15.06.2017 № 441-1-29-13-4

О применении нормативных документов

О длине коридора и длине пути эвакуации

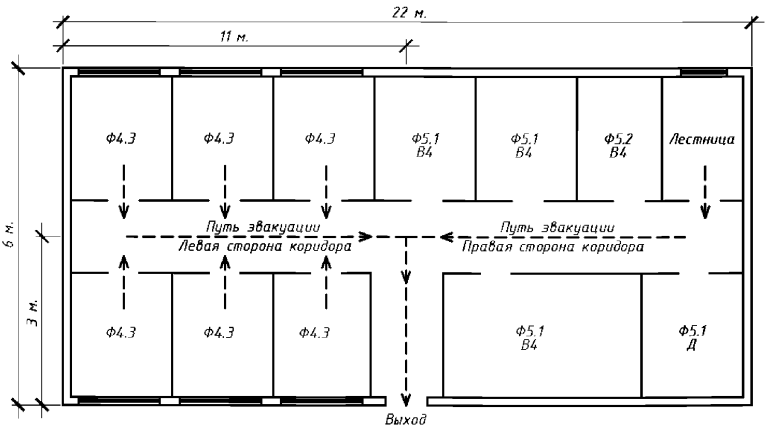
В 2-х этажном здании класса ФПО Ф4.3 предусмотрен общий коридор длиной 25 (22+3) метров, при этом путь эвакуации от самой дальней точки коридора до выхода непосредственно наружу составляет менее 15 (11+3) метров.

Проектное решение: на основании п. 7.2 п.п. в) СП 7.13130.2013 дымоудаление и естественное проветривание из коридоров длиной не более 15 метров не предусматривается, т.е. при расчете длины коридора учитывается только длина пути эвакуации, которая в нашем случаи не превышает 15 метров.

Прошу Вас дать разъяснение о понятиях «Путь эвакуации» и «Коридор» в случаи неправильного принятия мною вышеизложенного решения.

В ответ на Ваш запрос сообщаю, что длина коридора определяется как максимальная сумма длин последовательно расположенных прямых участков. Считать длину коридора равной длине (протяженности) пути эвакуации не допускается. В соответствии с п. 7.2 СП 7.13130.2013 из коридоров без естественного проветривания при пожаре длиной более 15 м в зданиях с числом этажей два и более следует предусматривать удаление продуктов горения при пожаре системами вытяжной противодымной вентиляции.
